Section	Titre Section	Page	Extrait / Commentaire / Suggestion / Références	Discipline	Commentaires par Hydro-Québec : Stéphane Proulx, Jonathan Charbonneau, Virginie Crête / Radu Mircea Nicoara

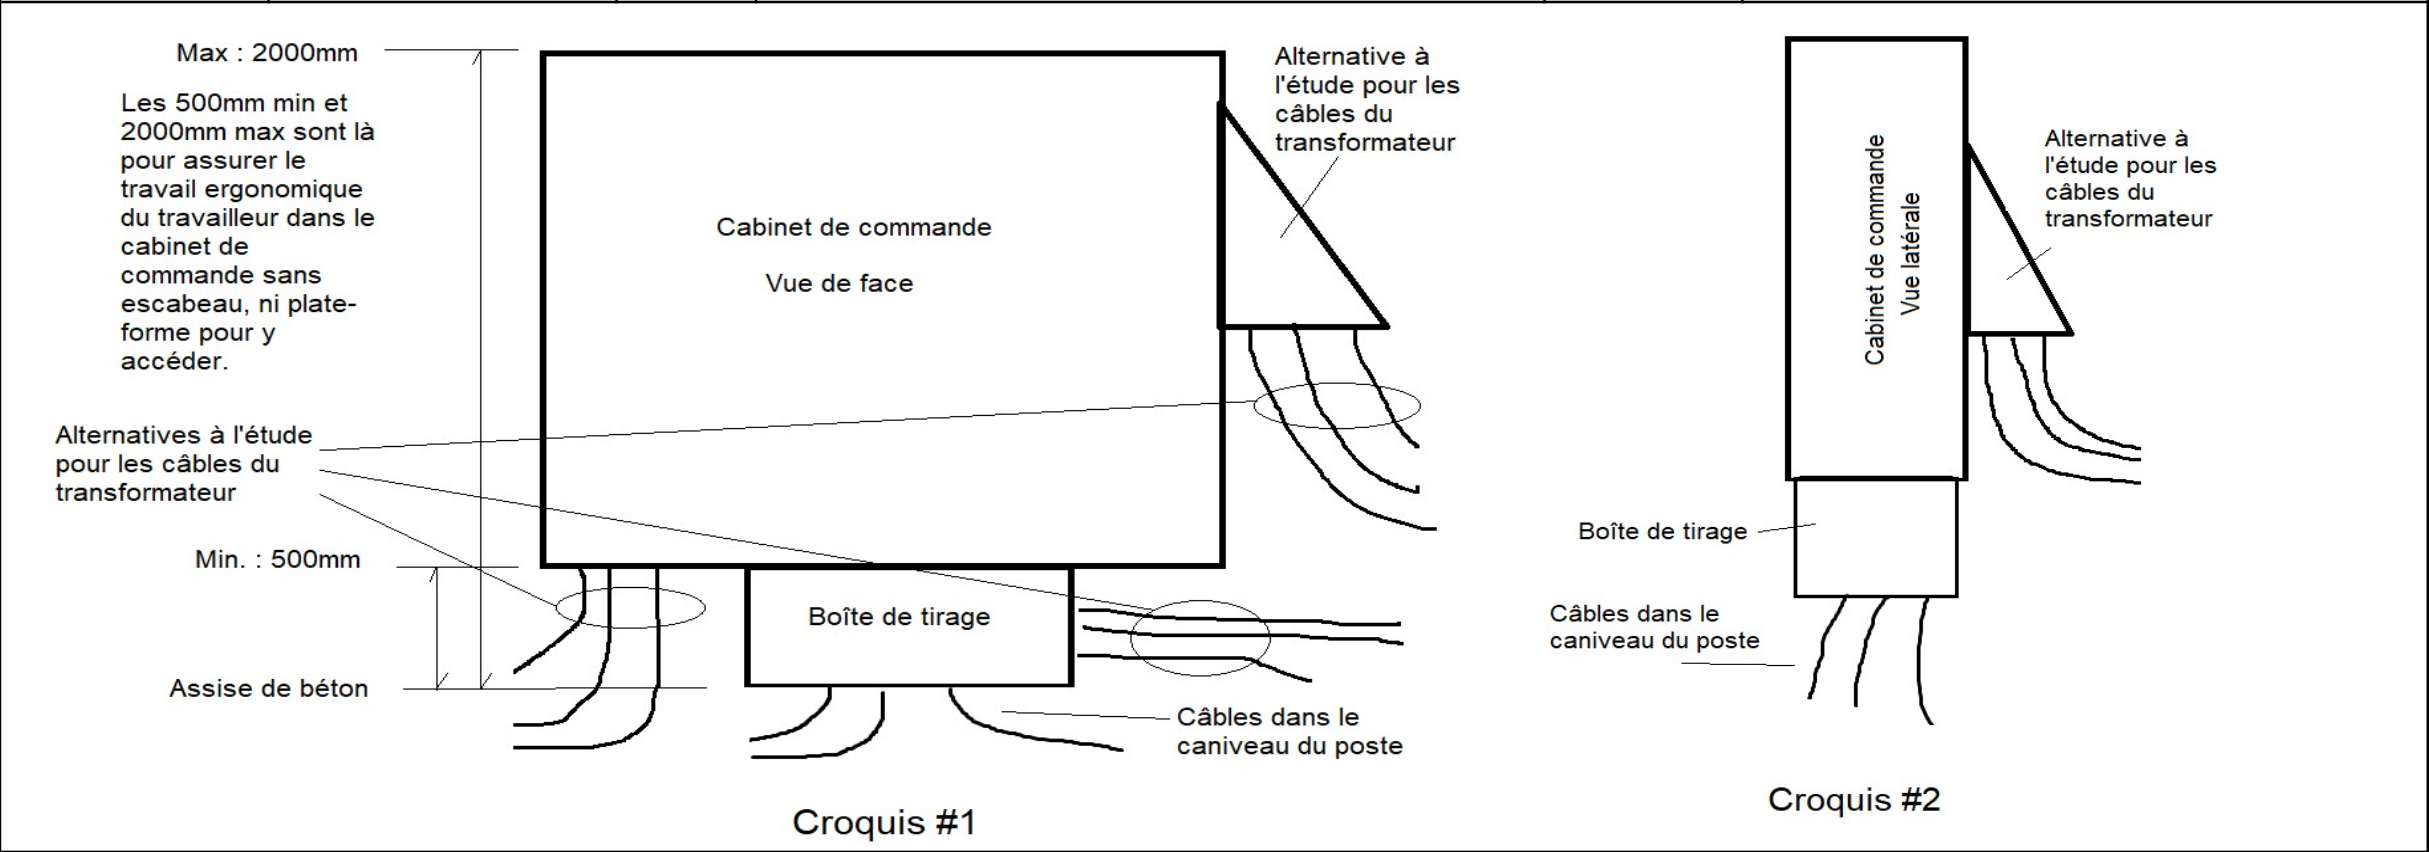
Section	Titre Section	Page	Extrait / Commentaire / Suggestion / Références	Discipline	Commentaires par Hydro-Québec : Stéphane Proulx, Jonathan Charbonneau, Virginie Crête / Radu Mircea Nicoara
Annexe A.4.5.1	A.4.5.1 Taille minimale des sous-modèles	109	<u>Extrait:</u> Les sous-modèles doivent avoir une taille minimale de 500 mm x 500 mm x 500 mm centrés sur les zones de fortes déformations.	Études arc / Anal. Sismique	La SN14.1K sera ajustée pour ce point dans l'amendement pour permettre cette déviation.
Annexe B.14	Annexe B – Revue de conception B.14 Conception du changeur de prise	131	<u>Extrait:</u> Une revue de conception spécifique est requise sur les changeurs de prise et doit inclure les éléments suivants: ... <u>Commentaires II::</u> Nous prenons exception à cet item car la revue de conception pour les changeurs de prises fait l'objet d'une réunion distincte et n'est pas incluse dans chacune des revues de conception sur les transformateurs. Une revue de conception spécifique pour les changeurs de prise sera présentée par II en cas de présentation pour homologation d'un nouveau produit.	Électrique	HQ accepte de faire une revue de conception à part pour les composantes qui ne sont pas homologuées comme par exemple pour le changeur de prises. Habituellement, les composantes sont déjà connues, acceptées ou homologuées par HQ et la revue de conception de ces composantes n'est pas nécessaire.
